Referencia: Expediente: LAV0033-00-2016

Asunto: Comunicación Resolución No. 1351 del 05 de julio de 2024

AUTORIDAD NACIONAL DE LICENCIAS AMBIENTALES
- ANLA –
RESOLUCIÓN N° **001351**
(05 JUL. 2024)

“Por la cual se modifica la Licencia Ambiental otorgada mediante Resolución 1326 de 5 de agosto de 2020 y se toman otras determinaciones”

Figura 46 Zonificación ambiental de la modificación de la licencia ambiental del proyecto UPME 01 de 2013 (Subestación Norte 500 KV y Líneas de Transmisión Norte - Tequendama 500 KV y Norte Sogamoso 500 kV) – como primer refuerzo de red 500 KV del Área Oriental

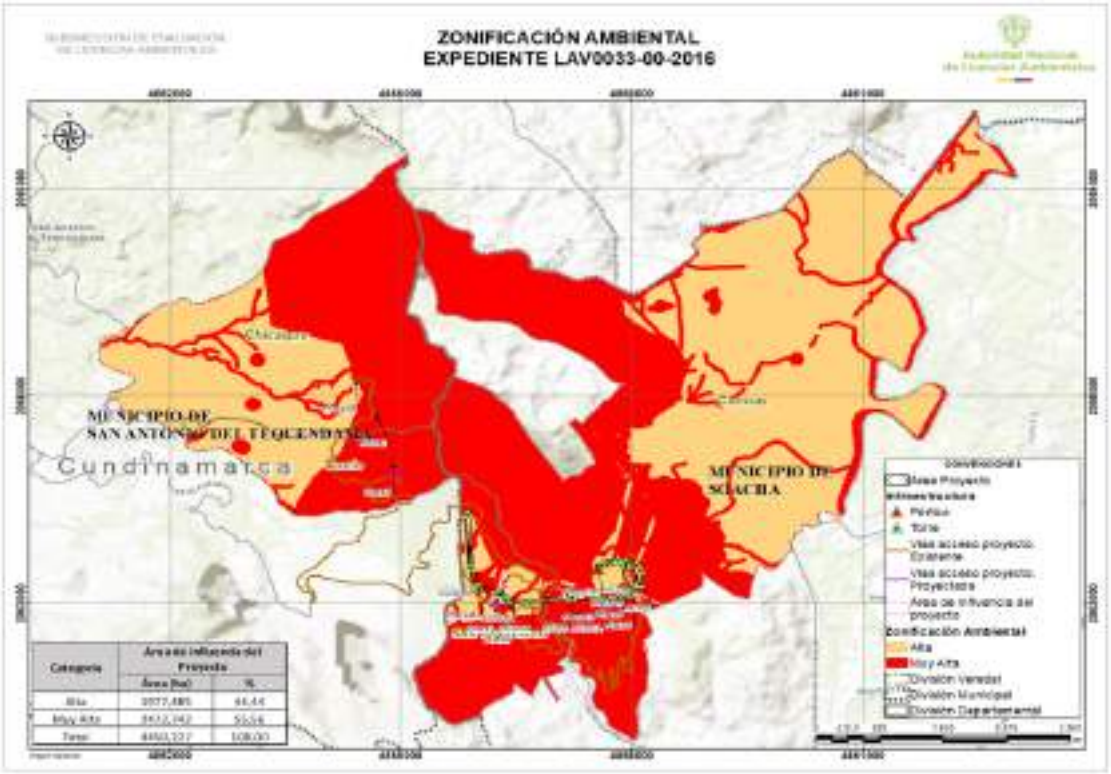
El Equipo Evaluador Ambiental de la ANLA, considera adecuada la Zonificación Ambiental tanto en los criterios evaluados como en los resultados obtenidos, ya que, a partir de las variables analizadas, esta zonificación refleja la sensibilidad del territorio para todos los medios conforme lo evidenciado durante la visita de evaluación ambiental realizada por esta autoridad. En este sentido, los aspectos de interés ambiental identificados permitieron delimitar aquellas áreas que presentan mayor amenaza, buscando con esto establecer un ordenamiento territorial que permita el uso sostenible de los recursos naturales y la protección del medio ambiente. De esta manera, la zonificación ambiental establecida, garantiza el bienestar de la población local y preserva el equilibrio ecológico del área de influencia establecida para la presente modificación.

Tipo de obra	***Soporte gráfico revisión Equipo Evaluador Ambiental de la ANLA***	***Consideraciones Equipo Evaluador Ambiental de la ANLA***
*Acceso a plaza 1N**

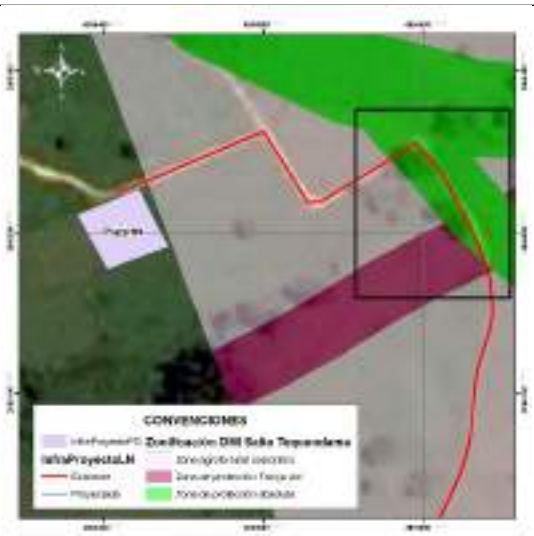
*Se valida que el acceso es existente y por tanto no requiere aprovechamiento forestal. No obstante, frente a las acciones de mantenimiento propuestas, se identifica que parte del área del acceso se ubica en zona de protección absoluta, por tanto* ***NO es procedente autorizar las actividades de rocería*** *en el tramo que se ubica en esta zona.*
*Acceso a plaza 2** *Plaza 2* *(Se indica acceso peatonal desde Vía Tipo 1 hasta sitio de plaza)*

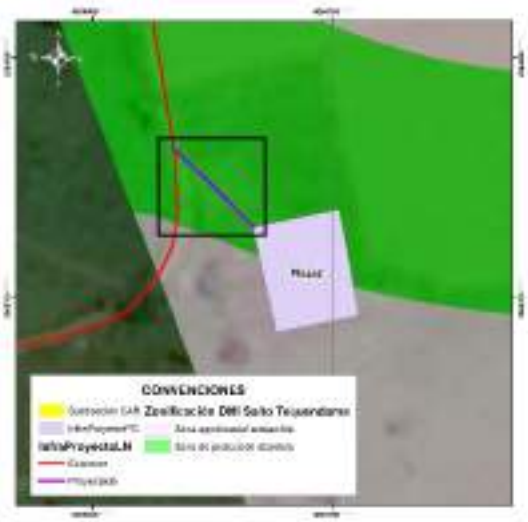
*Se valida que el acceso específico hasta la plaza de tendido no es existente. Para la plaza de tendido y acceso no se encuentra sustracción de reserva autorizada por parte de la CAR. Adicionalmente, parte de la plaza y el acceso se ubica en zona de protección absoluta, donde se establece como uso prohibido la ejecución de rocería. Por lo anterior* ***NO es procedente autorizar la infraestructura de la plaza y del acceso al no tener sustracción aprobada y al no ser permitidas las actividades de rocería****.*

Tipo de obra	***Soporte gráfico revisión Equipo Evaluador Ambiental de la ANLA***	***Consideraciones Equipo Evaluador Ambiental de la ANLA***
*Acceso a plaza 3** *Plaza 3 (Se indica acceso peatonal desde carreteable existente hasta sitio de plaza)*

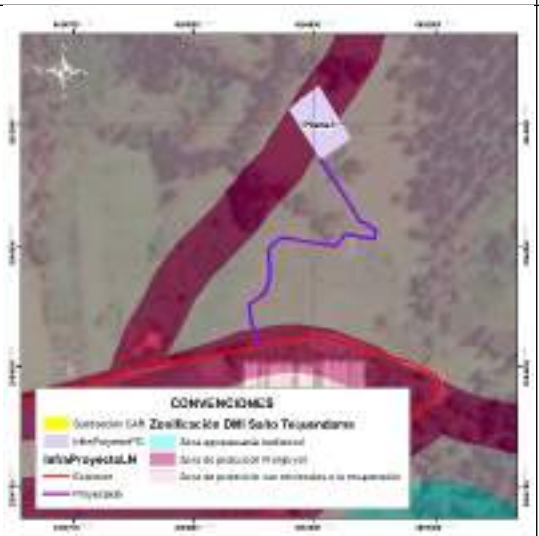
*Se valida que el acceso específico hasta la plaza de tendido no es existente. Para la plaza de tendido y el acceso no se encuentra sustracción de reserva autorizada por parte de la CAR. Igualmente, no realizó la solicitud de permiso de aprovechamiento forestal. Por lo anterior* ***NO es procedente autorizar la infraestructura de la plaza y del acceso al no tener sustracción aprobada.***
Acceso a sitio de torre 301N (Se indica como acceso peatonal) *Sitio de torre ST301N*		*Se valida que para la sección del acceso de llegada a la torre se relaciona como acceso existente a un sendero o camino, en cobertura de pastos limpios. Se identifica que no se requiere permiso de aprovechamiento y tampoco se tienen restricciones para ingreso con semovientes puesto que no se encuentra dentro del DMI Sector Salto de Tequendama y Cerro Manjui.*

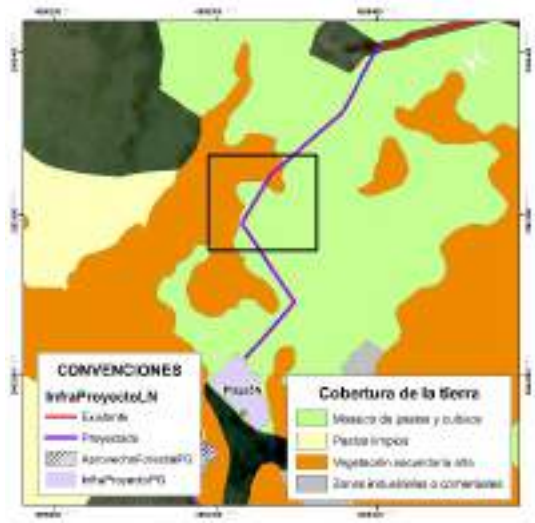
*Comparando la ubicación del acceso con la cartografía base se identifica que el acceso no se asocia a ningún camino o sendero existente, dándose contradicción con la tabla presentada por la Sociedad pero coherencia con la capa InfraProyectoLN, donde se indica que el acceso es proyectado. Se valida que este acceso atraviesa en su recorrido zonas de vegetación secundaria alta, sobre las cuales la Sociedad **NO podrá adelantar actividades de tala** puesto que no realizó la solicitud de permiso (Recuadros negros).*

Tipo de obra	***Soporte gráfico revisión Equipo Evaluador Ambiental de la ANLA***	***Consideraciones Equipo Evaluador Ambiental de la ANLA***
Acceso a plaza 8 *(Reportada como acceso peatonal en documento y en capa InfraProyectoLN como acceso existente)*** *Plaza de tendido 8*

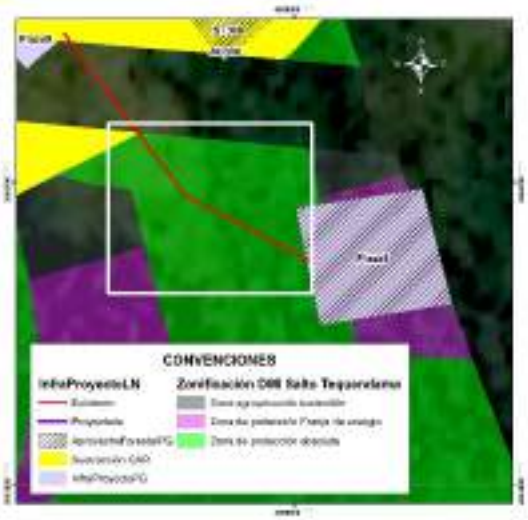
*Se valida que el acceso específico hasta la plaza de tendido no es existente. Para la plaza de tendido y el acceso no se encuentra sustracción de reserva autorizada por parte de la CAR puesto que la Sociedad no hace su solicitud. Adicionalmente, parte de la plaza y el acceso se ubica en zona de protección absoluta, donde se establece como uso prohibido la ejecución de rocería. Por lo anterior* ***NO es procedente autorizar la infraestructura de la plaza y del acceso al no tener sustracción aprobada y al no ser permitidas las actividades de rocería.***
*Acceso a plaza 9*** *(Reportada como acceso peatonal en documento y en capa InfraProyectoLN como acceso existente)* *Plaza de tendido 9*

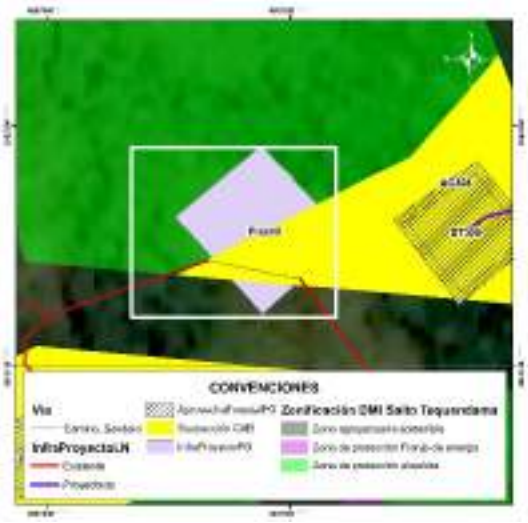
*Se valida que acceso específico hasta plaza de tendido se reporta como camino o sendero, el cual se ubica a 350 m de vía tipo 6 sin pavimentar. Para plaza de tendido y acceso no se encuentra sustracción de reserva autorizada por parte de la CAR puesto que la Sociedad no hace su solicitud. Adicionalmente, parte de la plaza y el acceso se ubica en zona de protección absoluta, donde se establece como uso prohibido la ejecución de rocería. Por lo anterior* ***NO es procedente autorizar la infraestructura de la plaza y del acceso al no tener sustracción aprobada y al no ser permitidas las actividades de rocería.***

Tipo de obra	***Soporte gráfico revisión Equipo Evaluador Ambiental de la ANLA***	***Consideraciones Equipo Evaluador Ambiental de la ANLA***
*Acceso a plaza 10 (vía tipo 6 sin pavimentar)** *Plaza de tendido 10*

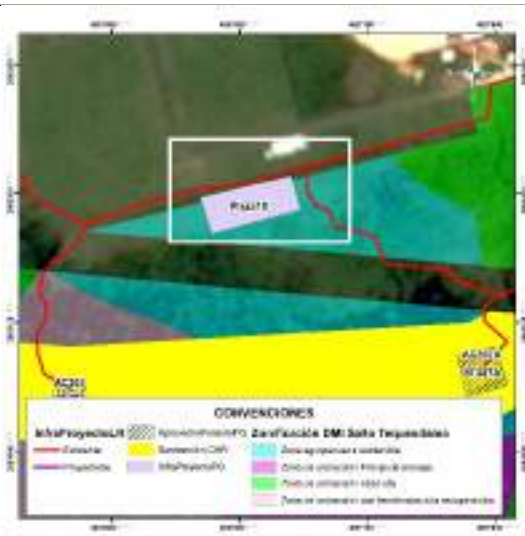
*Se valida que el acceso específico hasta la plaza de tendido se reporta como vía tipo 6, sin embargo se plantea adecuación con rocería, aspecto que es inconsistente con la definición de la vía existente. La plaza de tendido se ubica en una “zona agropecuaria sostenible” del DIM Salto del Tequendama y Cerro Manjui, para la cual la Sociedad no solicitó sustracción de reserva ante la CAR. Por lo anterior* ***NO es procedente autorizar la infraestructura de la plaza y del acceso al no tener sustracción de reserva.***
*Acceso a plazas de tendido 11A (camino o sendero desde vía tipo 2) y 11B** *Plazas de tendido 11A y 11B*

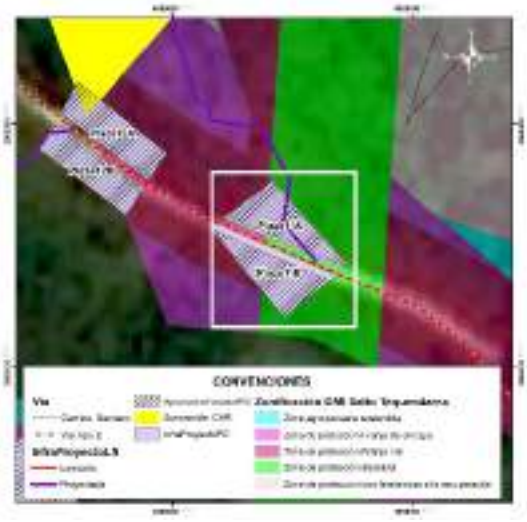
*En el documento se relaciona como acceso el Acc-06, sin embargo, en la capa InfraProyectoLN se identifica que el acceso asociado es el Acc-309.* *Se valida que acceso específico hasta plaza de tendido 11A se relaciona como camino o sendero, para el cual se plantearía adecuación con rocería la cual se establece dentro de la zonificación del DMI Sector Salto del Tequendama y Cerro Manjui como actividad prohibida en zona de protección absoluta. Para plazas de tendido y acceso no se encuentra sustracción de reserva autorizada por parte de la CAR puesto que la Sociedad no hace su solicitud.* *Por lo anterior* ***NO es procedente autorizar la infraestructura de las plazas y del acceso al no tener sustracción de reserva.***

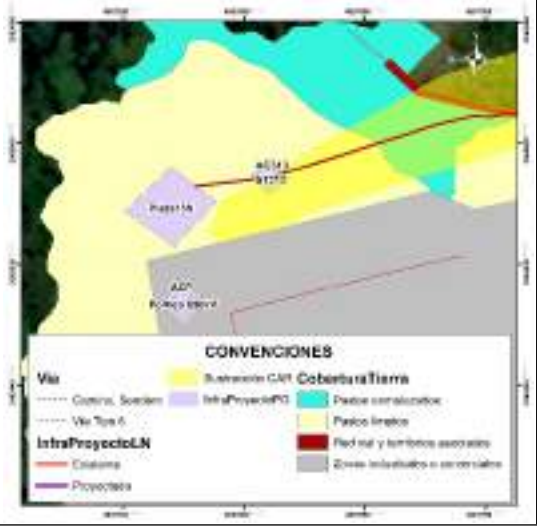
*Se identifica que el acceso, la plaza de tendido y la torre se ubica en unidades de pastizales. El trazado del acceso se ubica sobre las zonas sustraídas, razón por la cual se considera aceptable este acceso siempre y cuando* ***NO*** *se realicen actividades de aprovechamiento forestal, puesto que este permiso no se solicitó.*

Tipo de obra	***Soporte gráfico revisión Equipo Evaluador Ambiental de la ANLA***	***Consideraciones Equipo Evaluador Ambiental de la ANLA***
*Acceso a plaza (vía tipo 5)** *Plaza de tendido 14*

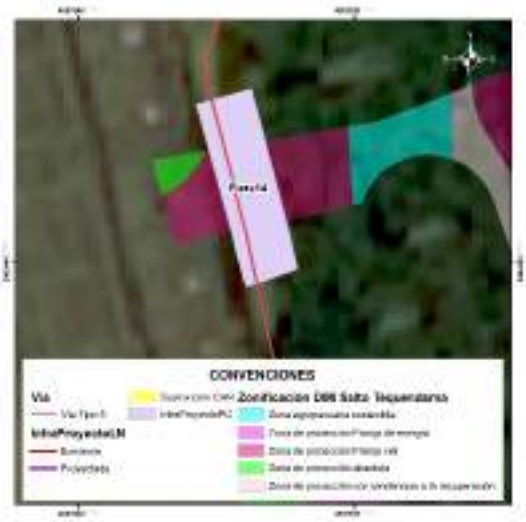
*Se valida que la parte central de la plaza de tendido se encuentra en DMI para la cual la Sociedad no realizó solicitud de sustracción y por tanto no tiene autorización por parte de la CAR. En este sentido,* ***NO es procedente autorizar la infraestructura de la plaza de tendido 14.***
*Accesos a sitios de torre ST303N y ST304** *Sitios de torre ST303N y ST304*

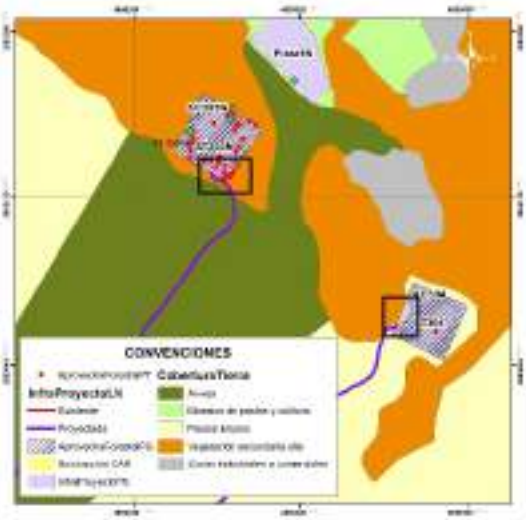
*Comparando la ubicación de los accesos con la cartografía base se identifica que no se asocian a ningún camino o sendero existente, quedando identificada una contradicción con la tabla presentada por la Sociedad pero coherencia con la capa InfraProyectoLN donde se indica que el acceso es proyectado. Se valida que estos accesos se ubican en su mayoría en cultivos de arveja y en pastos limpios, no siendo necesario ejecutar actividades de aprovechamiento forestal para estos tramos.* *Para el caso del acceso al ST303N y una parte del ST304, se identifica cruce con parches de vegetación secundaria alta (ver recuadros negros) para los cuales la Sociedad* ***NO podrá adelantar actividades de tala*** *puesto que no realizó la solicitud de permiso.*

Tipo de obra	***Soporte gráfico revisión Equipo Evaluador Ambiental de la ANLA***	***Consideraciones Equipo Evaluador Ambiental de la ANLA***
*Acceso a ST305N** *Sitio de torre ST305N*

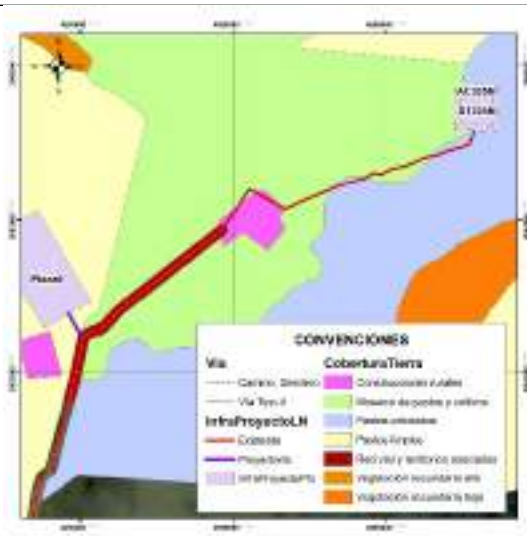
*Revisando con la cartografía base se identifica que el acceso no es existente sino que se relaciona con la existencia de un camino o sendero que atraviesa unidades de mosaico de pastos y cultivos, pastos arbolados y construcciones rurales (ubicadas a 110 m del sitio de torre). Teniendo en cuenta que la Sociedad no solicita permiso de aprovechamiento forestal, en este acceso y en la torre **NO podrá adelantar actividades de tala** de ningún individuo que pueda encontrarse de manera aislada (pastos arbolados).*
*Acceso a ST306 (Se menciona en documento y en cartografía base como acceso peatonal)**

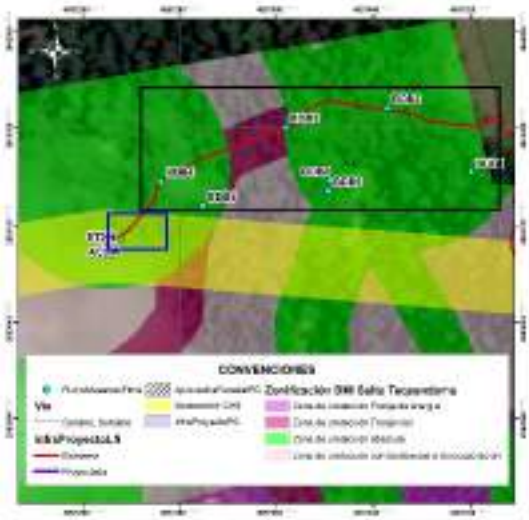
*Durante la visita de evaluación se validó que no existe camino o sendero reportado en cartobase y que la condición de la vegetación es de tipo denso, lo cual es consistente con la cobertura registrada (Bosque denso). Adicionalmente, se identifica que en el área trazada para el acceso, existen individuos de especies en veda, los cuales no están siendo incluidos en solicitud de aprovechamiento forestal (ver cuadro azul).* ***Individuo fustal ubicado en tramo de llegada del acceso (No solicitado en aprovechamiento forestal) Coordenadas 4º34´12´´N, 74º17´15´´ W.*** *De igual manera, en el tramo del acceso la Sociedad registra a las parcelas BDB4, BDB3 y BDB2 (Ver cuadros negros), en las cuales reporta 100 individuos fustales, de estos 23 obedecen a la especie Cyathea sp. y 35 a la*

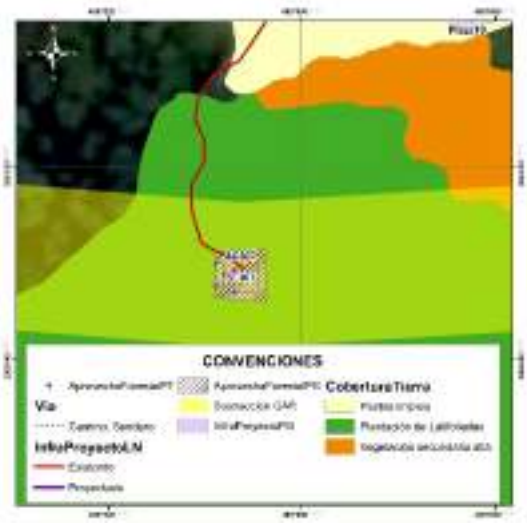
*Durante la visita de evaluación se validó que no existe camino o sendero reportado en cartobase y que la condición de la vegetación se asocia a plantaciones de latifoliadas con vegetación arbórea densa producto de la recuperación del área con presencia de especies en veda. Resultado de ello, la Sociedad para el sitio de torre (relacionado en cobertura plantación de latifoliadas) solicita permiso de aprovechamiento forestal para seis (6) individuos de Quercus humboldtii (especie en veda nacional), no obstante, para el acceso omite la solicitud de permiso de aprovechamiento forestal no siendo procedente la autorización de intervención en acceso.* *Sumado a esto, en parte del acceso no se encuentra sustracción de reserva autorizada por parte de la CAR puesto que la Sociedad no hace*

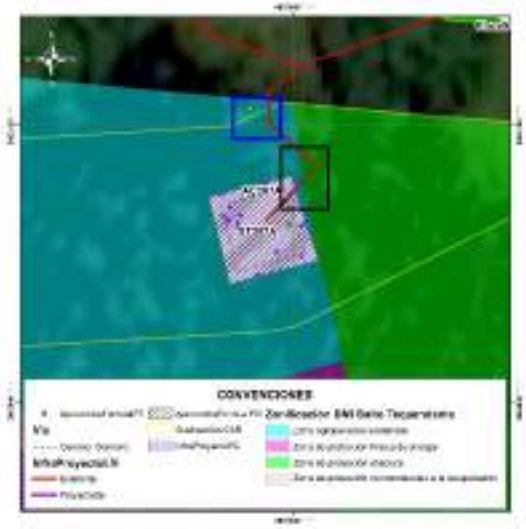
*Durante la visita de evaluación se validó que no existe camino o sendero reportado en cartobase y que la condición de la vegetación se asocia a plantaciones de latifoliadas con vegetación arbórea densa producto de la recuperación del área con presencia de especies pioneras. Resultado de ello, la Sociedad para el sitio de torre (relacionado en la misma cobertura) solicita permiso de aprovechamiento forestal para 16 individuos fustales, no obstante, para el acceso omite la solicitud de permiso de aprovechamiento forestal no siendo procedente la autorización de intervención en acceso. Adicionalmente, en la visita de evaluación se identificó que en el área trazada para el acceso, existen individuos fustales, los cuales no están siendo incluidos en solicitud de aprovechamiento forestal (ver cuadro azul).* *Sumado a esto, en parte del acceso no se encuentra sustracción de reserva autorizada por parte de la CAR puesto que la Sociedad no hace su solicitud para los accesos y adicionalmente, parte del acceso se ubica en zona de protección absoluta, donde se establece como uso prohibido la ejecución de rocería (ver cuadro negro). Por lo anterior* ***NO es procedente autorizar el acceso al no tener sustracción aprobada, no haber solicitado permiso de aprovechamiento forestal y no***

Tipo de obra	***Soporte gráfico revisión Equipo Evaluador Ambiental de la ANLA***	***Consideraciones Equipo Evaluador Ambiental de la ANLA***
		ser permitidas las actividades de rocería.
Acceso a ST308 *(Acceso mencionado como proyectado en capa InfraProyectoLN y como sendero/ camino en cartobase)**

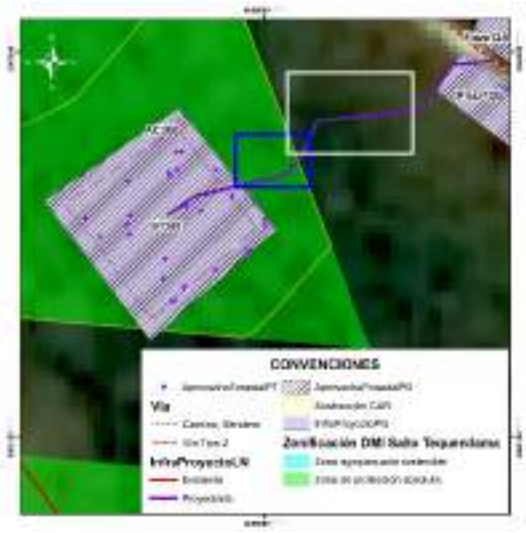
*Durante la visita de evaluación se validó que no existe camino o sendero reportado en cartobase y que la condición de la vegetación se asocia vegetación secundaria alta. Resultado de ello, la Sociedad para el sitio de torre (relacionado en la misma cobertura) solicita permiso de aprovechamiento forestal para 36 individuos fustales, no obstante, para el acceso omite la solicitud de permiso de aprovechamiento forestal no siendo procedente la autorización de intervención en acceso. Adicionalmente, en la visita de evaluación se identificó que en el área trazada para el acceso, existen individuos fustales, los cuales no están siendo incluidos en solicitud de aprovechamiento forestal (ver cuadro azul).* *Sumado a esto, en área por fuera del DMI (ver recuadro blanco) tampoco se solicita permiso de aprovechamiento aun cuando la cobertura es vegetación secundaria alta. Por lo anterior* ***NO es procedente autorizar el acceso al no haber solicitado permiso de aprovechamiento forestal para su intervención.***

Tipo de obra	***Soporte gráfico revisión Equipo Evaluador Ambiental de la ANLA***	***Consideraciones Equipo Evaluador Ambiental de la ANLA***
Acceso a ST309 *(Acceso mencionado como proyectado en capa InfraProyectoLN y como sendero/ camino en cartobase)**

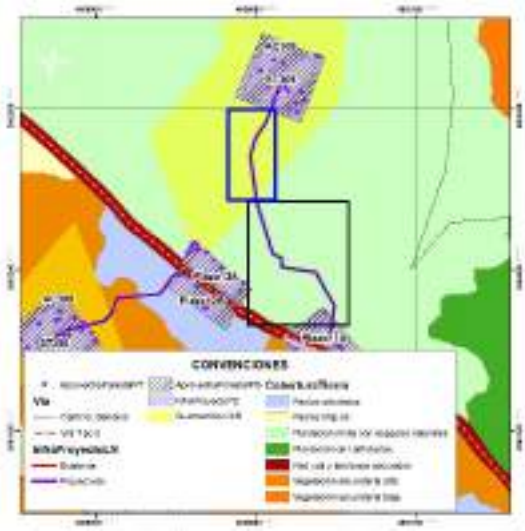
*Durante la visita de evaluación se validó que no existe camino o sendero reportado en cartobase y que la condición de la vegetación se asocia a la cobertura de plantación mixta con espacios naturales. Resultado de ello, la Sociedad para el sitio de torre (relacionado en la misma cobertura) solicita permiso de aprovechamiento forestal para 17 individuos fustales, no obstante, para el acceso omite la solicitud de permiso de aprovechamiento forestal no siendo procedente la autorización de intervención en acceso ni dentro del área sustraída (Recuadro azul) ni por fuera de esta.* *Sumado a esto, en parte del acceso no se encuentra sustracción de reserva autorizada por parte de la CAR puesto que la Sociedad no hace su solicitud para los accesos y adicionalmente, parte del acceso se ubica en zona de protección absoluta, donde se establece como uso prohibido la ejecución de rocería (ver cuadro negro). Por lo anterior* ***NO es procedente autorizar el acceso al no tener sustracción aprobada, no haber solicitado permiso de aprovechamiento forestal y no ser permitidas las actividades de rocería.***

Tipo de obra	***Soporte gráfico revisión Equipo Evaluador Ambiental de la ANLA***	***Consideraciones Equipo Evaluador Ambiental de la ANLA***
*Acceso a sitios de torre ST310 y ST311 (Acceso mencionado como existente en capa InfraProyectoLN y como sendero/ camino en cartobase)**

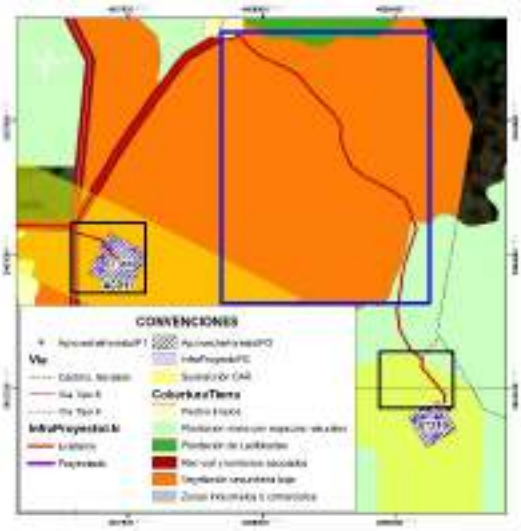
*Durante la visita de evaluación se validó que para los accesos a ST310 y ST311 que no existe camino o sendero reportado en cartobase y que la condición es de vegetación secundaria baja y plantación mixta con espacios naturales para una parte del acceso a ST310. Resultado de ello, la Sociedad para los sitios de torre (relacionados en las mismas coberturas) solicita permiso de aprovechamiento forestal para 9 individuos fustales de especies pioneras (ST311) y 11 individuos fustales en ST310, no obstante, para el acceso a estos sitios de torre omite la solicitud de permiso de aprovechamiento forestal no siendo procedente la autorización de intervención en acceso ni dentro del área sustraída (Recuadros negros) ni por fuera de esta (Recuadro azul).* *Sumado a esto, en parte del acceso a ST310 no se encuentra sustracción de reserva autorizada (en zona de protección con tendencias a la recuperación) por parte de la CAR puesto que la Sociedad no hace su solicitud para los accesos. Por lo anterior* ***NO es procedente autorizar el acceso al no tener sustracción aprobada y no haber solicitado permiso de aprovechamiento forestal.***

Tipo de obra	***Soporte gráfico revisión Equipo Evaluador Ambiental de la ANLA***	***Consideraciones Equipo Evaluador Ambiental de la ANLA***
*Acceso a ST312 (Acceso mencionado como proyectado en capa InfraProyectoLN)***

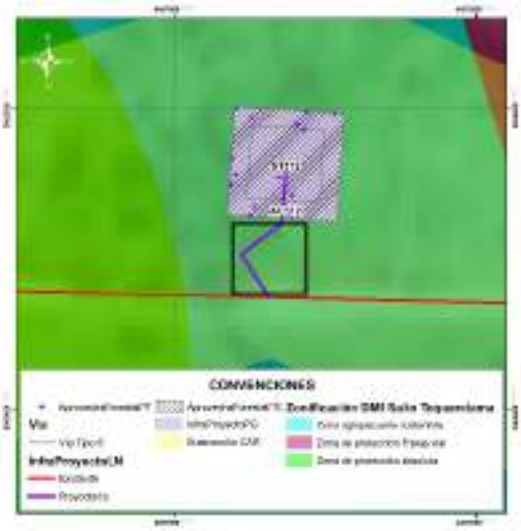
*Durante la visita de evaluación se validó que no existe camino o sendero reportado en cartobase y que la condición de la vegetación es de tipo denso, asociada a plantaciones mixtas con espacios naturales producto de la regeneración natural. Resultado de ello, la Sociedad para el sitio de torre (relacionado en la misma cobertura) solicita permiso de aprovechamiento forestal para 14 individuos fustales, no obstante, para el acceso omite la solicitud de permiso de aprovechamiento forestal no siendo procedente la autorización de intervención en acceso.* *Adicionalmente, se identifica que en el área trazada para el acceso, existen individuos fustales, los cuales no están siendo incluidos en solicitud de aprovechamiento forestal (ver cuadro negro).* ***Individuo fustal ubicado en tramo de inicio del acceso (No solicitado en aprovechamiento forestal) Coordenadas 4,574545 N, 78,281554 W.*** *Por lo anterior* ***NO es procedente autorizar el acceso al no tener solicitado permiso de aprovechamiento forestal.***
